Rapport de contrôle d'installations électriques à basse et à très basse tension

RÉF. 81/2024/57339/01:1

DATE DU CONTRÔLE 04/03/2024 AGENT VISITEUR Paul Thomas de Mahieu
ADRESSE DU CONTRÔLE Rue Victor Cuvelier 40 - 7190 Écaussinnes TYPE DE CONTRÔLE Visite de contrôle (6.5.)

Schéma(s) unifilaire(s) de l'installation

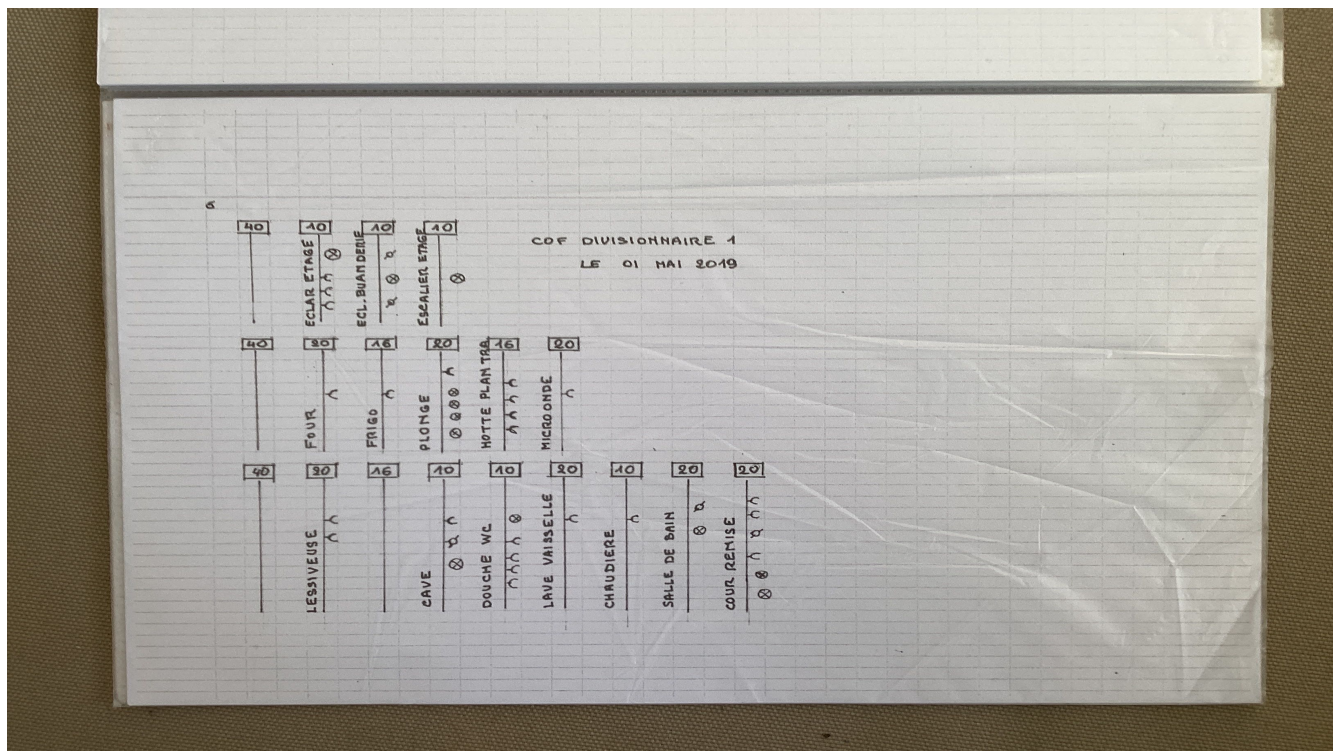
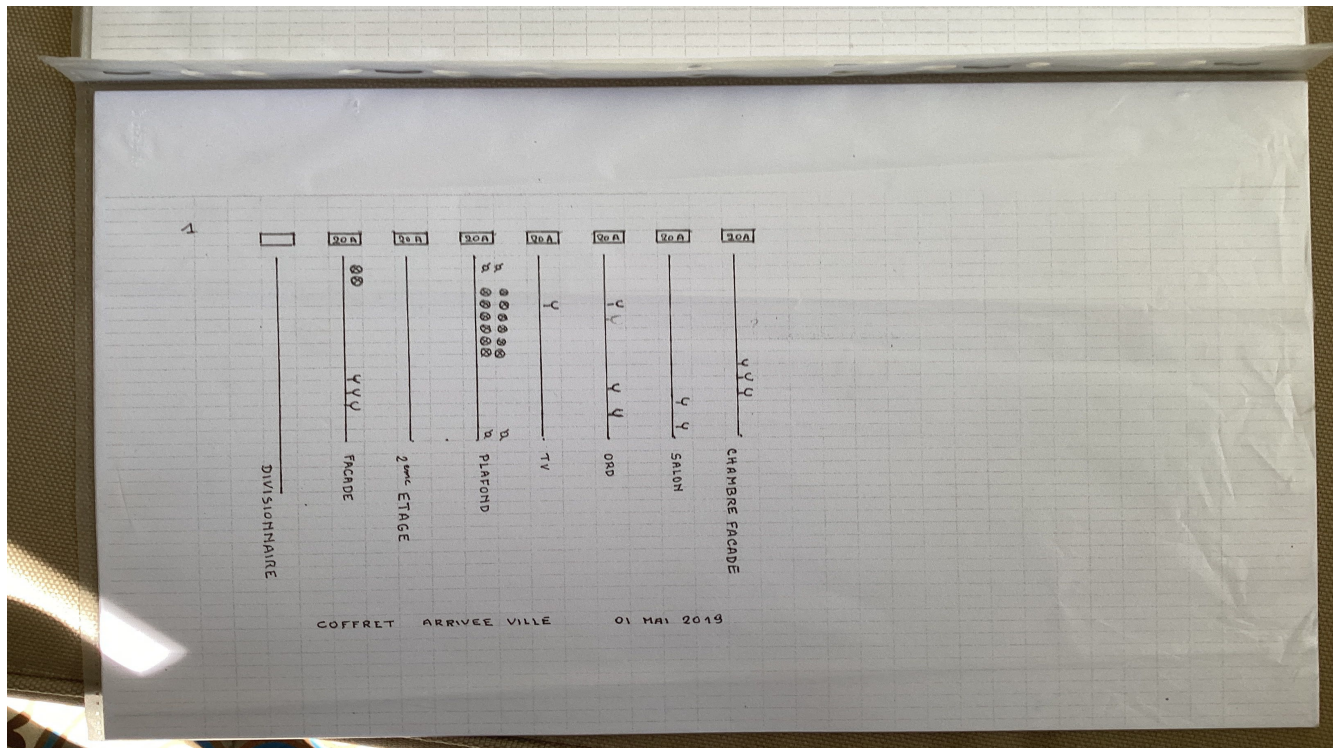
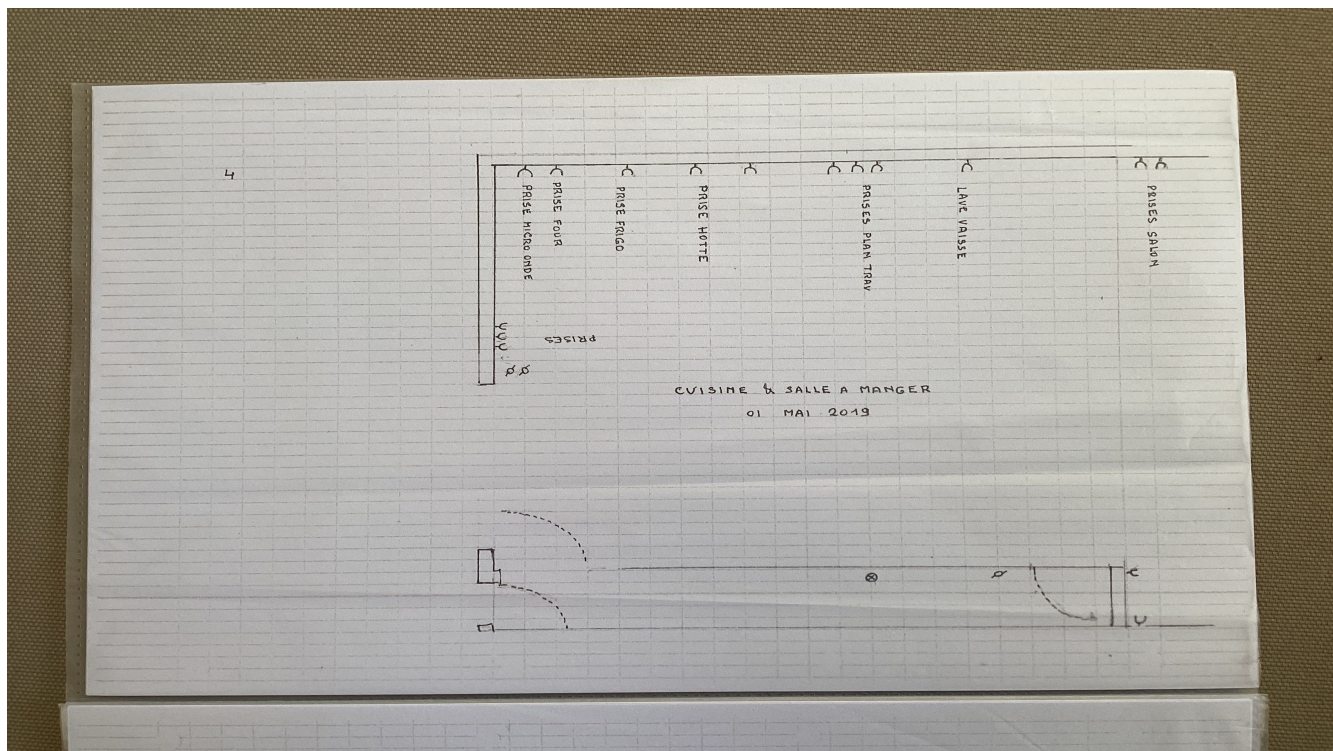
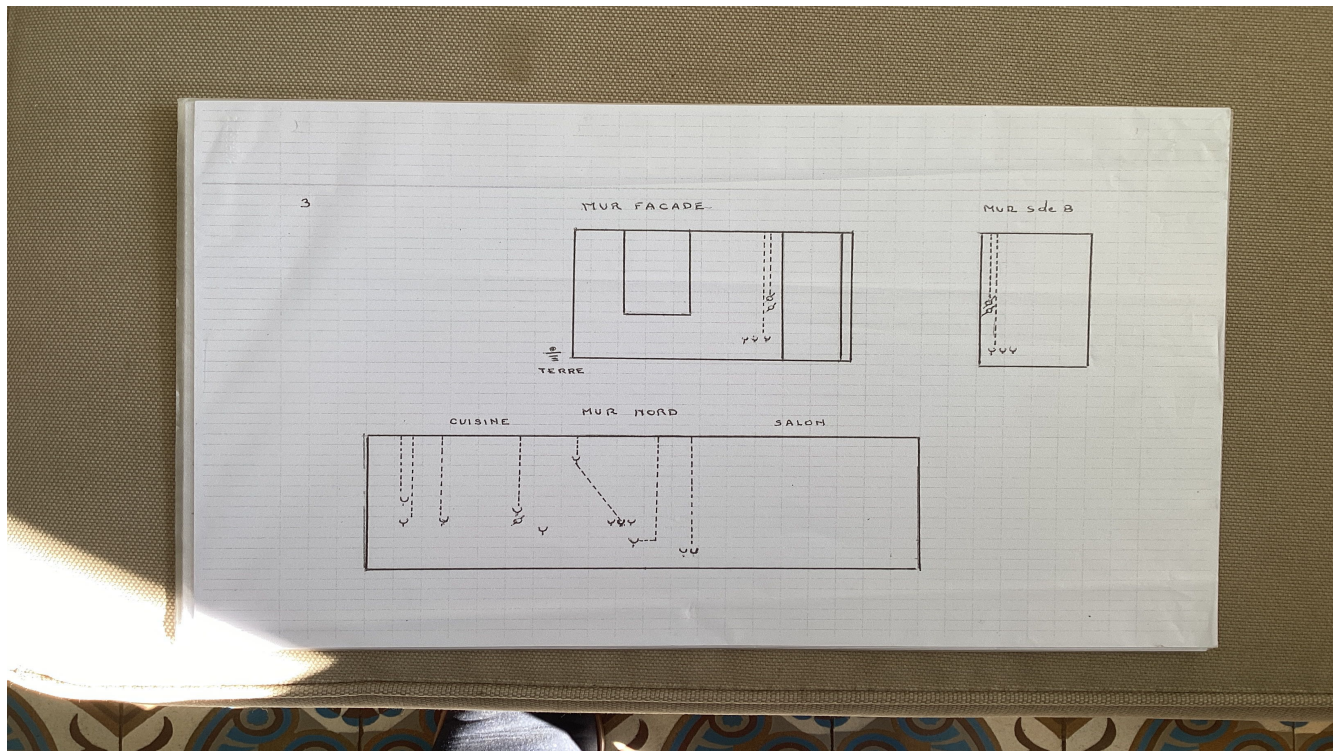
- Les schémas unifilaires et plans de position ne correspondent pas à la réalité. - 3.1.2.;6.4.6.;6.5.7.;9.1.2.
- Les schémas unifilaires et plans de position ne sont pas conformes. - 3.1.2.;6.4.6.;6.5.7.;9.1.2.

- Les circuits, les appareils de coupure et/ou les dispositifs de protection ne sont pas repérés de manière claire et visible. - 3.1.3.
- N'est pas renseigné sur les schémas unifilaires et plans de position l'adresse de l'installation, les coordonnées du responsable des travaux et du propriétaire. Ces derniers devront signer et dater ces schémas. - 3.1.2.;6.4.6.;6.5.7.;9.1.2.
